改善箇所説明図

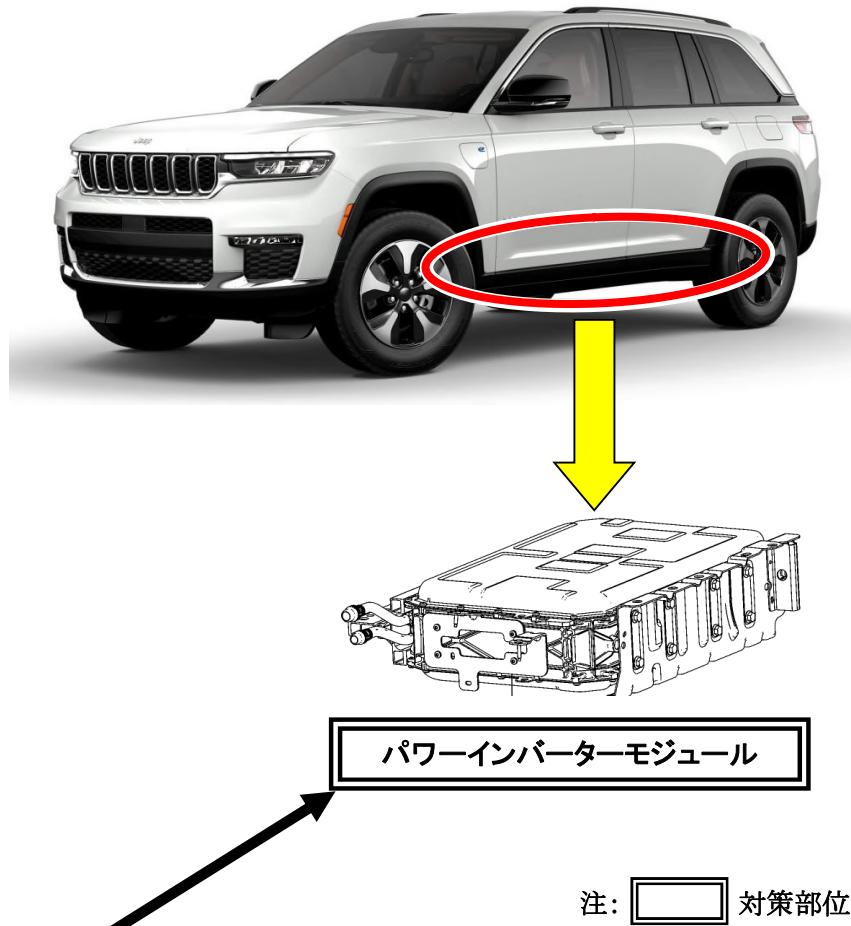
基準不適合部位

パワーアンバーターモジュールにおいて、内蔵しているハイブリッド制御プログラムが不適切なため、バッテリーパックモジュールのメモリーリセットをハイブリッド制御プログラムがバッテリー不具合と誤認することがある。そのため、セーフモードに切り替わり、走行中にエンジンとモーターが停止するおそれがある。

改善の内容

全車両、ハイブリッド制御プログラムを対策仕様に更新する。

識別： 運転者席側ドアロック・ストライカ付近に当該リコールの識別ステッカを貼付する。
